Recuperación para sustitución del GRIGRI 2

Afecta a las referencias D14 20, D14 2G, D14 2B, cuyas 5 primeras cifras del número de serie estén comprendidas entre el 10326 y el 11136

D14 20

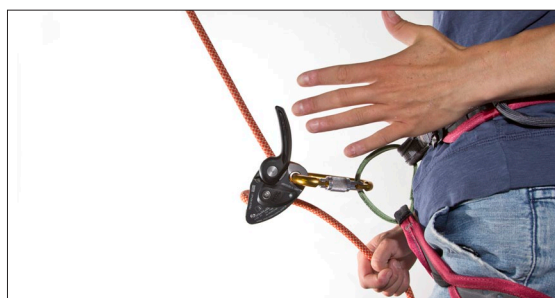
Petzl ha constatado que ejerciendo una fuerza excesiva sobre la empuñadura del GRIGRI 2 cuando está totalmente abierta, puede deteriorarla y provocar su bloqueo en posición abierta.

Cuando la empuñadura queda bloqueada en esta posición, se anula el funcionamiento del frenado asistido del GRIGRI 2.

Cuando se utiliza un GRIGRI 2 con la empuñadura bloqueada en posición abierta (como se puede ver en la imagen), si no se sujeta la cuerda lado frenado, se aumenta el riesgo de un descenso descontrolado. Deje de utilizar un GRIGRI 2 con la empuñadura deteriorada.

- Reforzar la resistencia mecánica de la empuñadura en todos los GRIGRI 2 (efectiva a partir del número de serie que comienza por 11137).

- **Recuperar todos los GRIGRI 2, cuyas 5 primeras cifras del número de serie estén comprendidas entre el 10326 y el 11136, para sustituir por un GRIGRI 2 nuevo ya modificado.** Petzl se hará cargo del coste de los portes que se deriven de esta recuperación.
